COMUNE DI CARAGLIO

PIANO REGOLATORE GENERALE

VARIANTE STRUTTURALE 1

RELAZIONE ILLUSTRATIVA VS1

PTPD

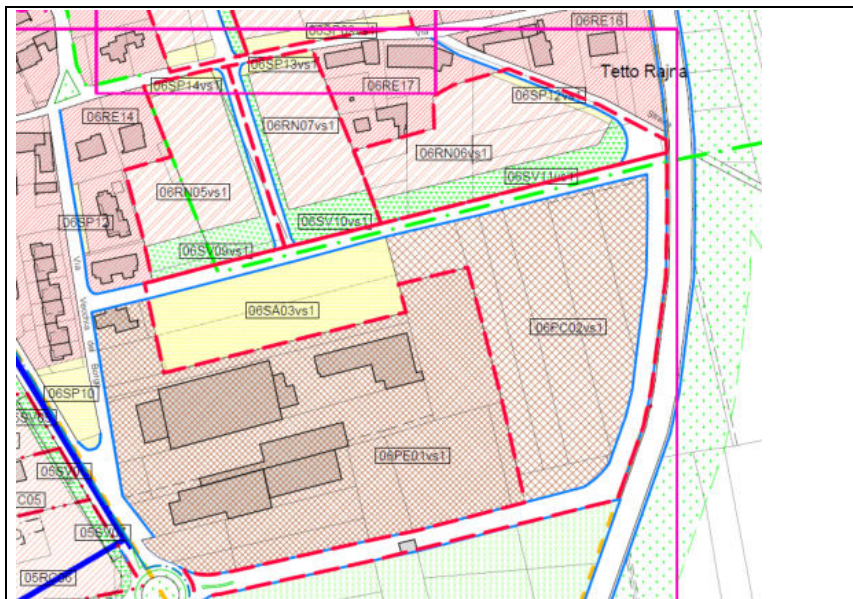
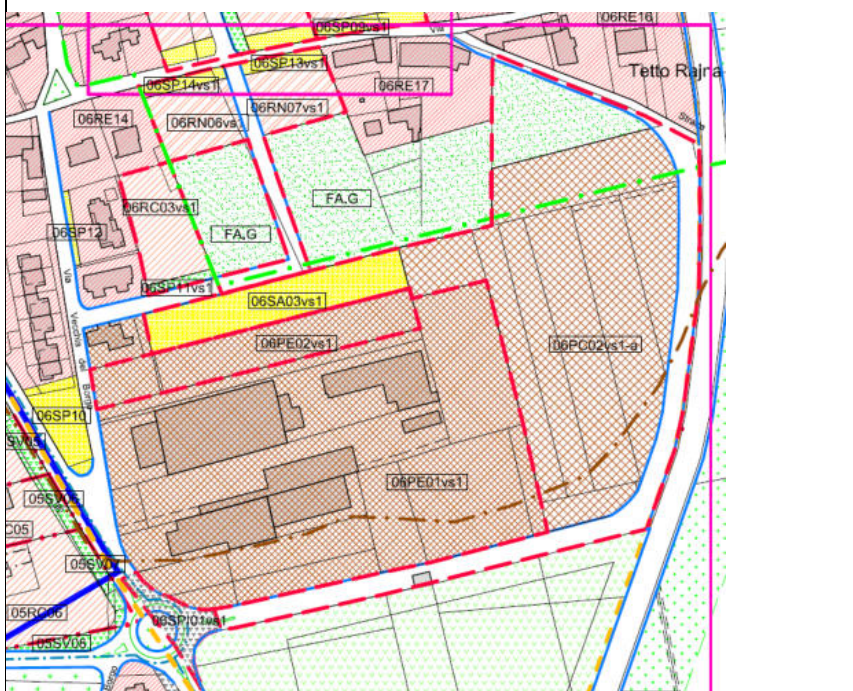
-il comparto produttivo viene separato dalla parte residenziale e nord mediante l'inserimento di una fascia a filtro verde di protezione (F.A.G.) di circa 10700 mq che ricomprende anche la parte eliminata della strada
